ERGÄNZUNG ZUM 2. PLANÄNDERUNGSVERFAHREN

Umgestaltung des Bahnknotens Stuttgart Ausbau- und Neubaustrecke Stuttgart - Augsburg Bereich Stuttgart-Wendlingen mit Flughafenbindung

Planfeststellungsabschnitt 1.2 Fildertunnel
Baubeschnitt km 0,432 - km 10,030

Lageplan Gleisplanung, km 6,258 ... 7,148	Datum Name 11/01 LH/SBL
	Bearbeiter 11/01 JHR
	Maßstab 1:1000

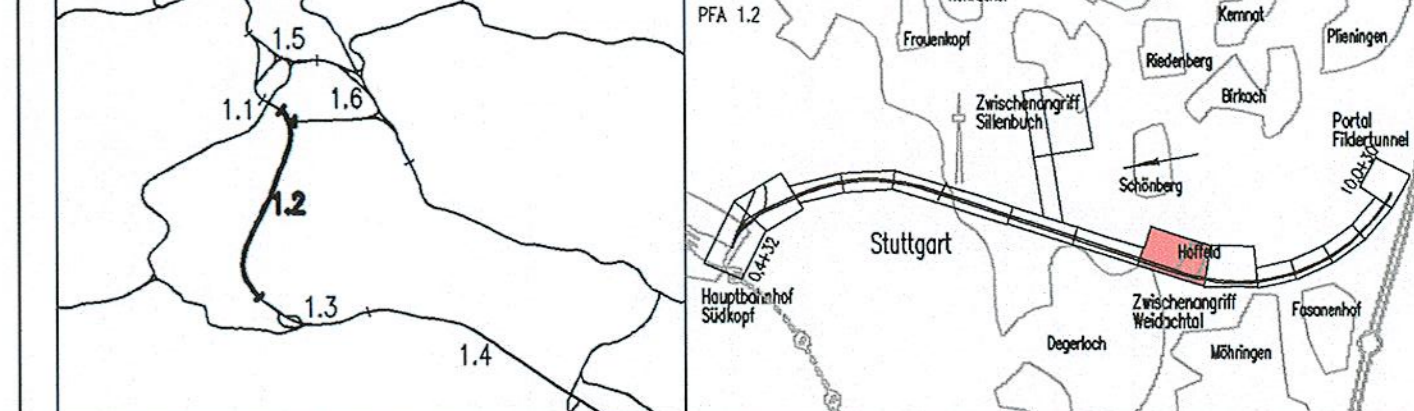
Querschnittsänderung Haupttröhre	Hewer	16.07.2010
Verbindungsbauwerk 7-7a	Drost	24.03.2010
Index: Änderungen bzw. Ergänzungen	Name:	Datum:
